8．大泉ジャンクション周辺地域課題検討会

外環整備に関する地域の具体的な懸念及び地域が求めること

『外環整備に関する地域の具体的な懸念 及び地域が求めること』

平成 20 年 7 月 4 日
大泉ジャンクション周辺地域の課題検討会

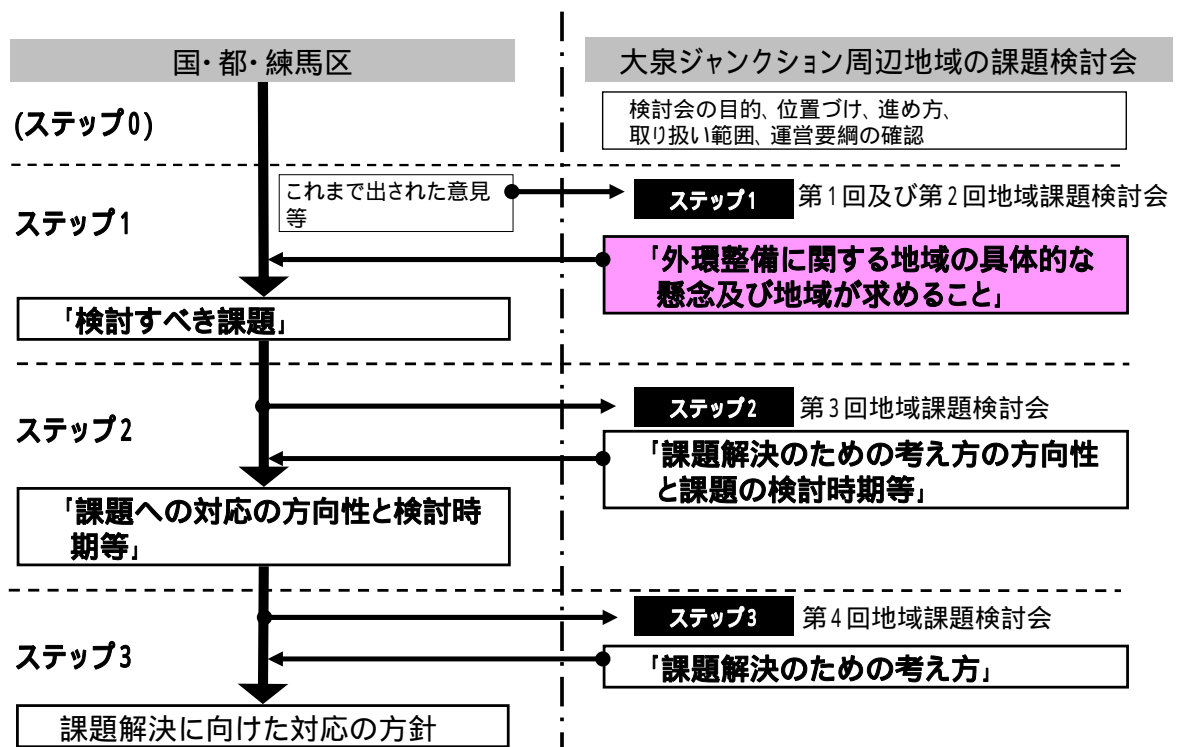
- ・ 外環計画が具体化した際、地域にとっての懸念や期待を住民の視点でまとめたものです。
